Réunion publique : Projet hydroélectrique de Val Froide

Saint Jean d'Arves, le 05/11/2019 à 19h

Compte-rendu réalisé par Eléments

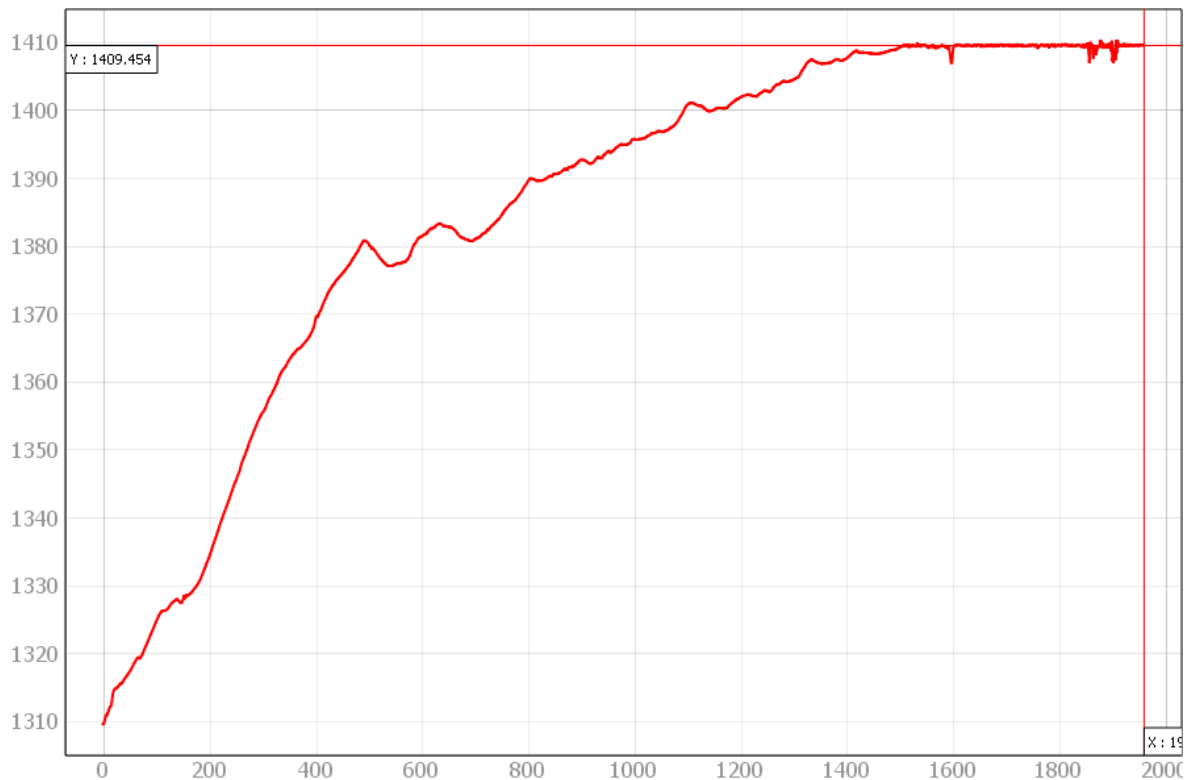
9. La piste est-elle assez large pour accueillir la conduite forcée ? Allez-vous agrandir la piste existante ?

La piste existante mesure entre 3 mètres et 5 mètres de large sur le tracé, cela peut être suffisant pour réaliser les travaux. Une inspection de la piste sera réalisée avec un spécialiste des travaux de conduite forcée dans les mois à venir. Il est possible d'enfouir la conduite sous la piste existante, et le cas échéant de localiser les élargissements de la piste.
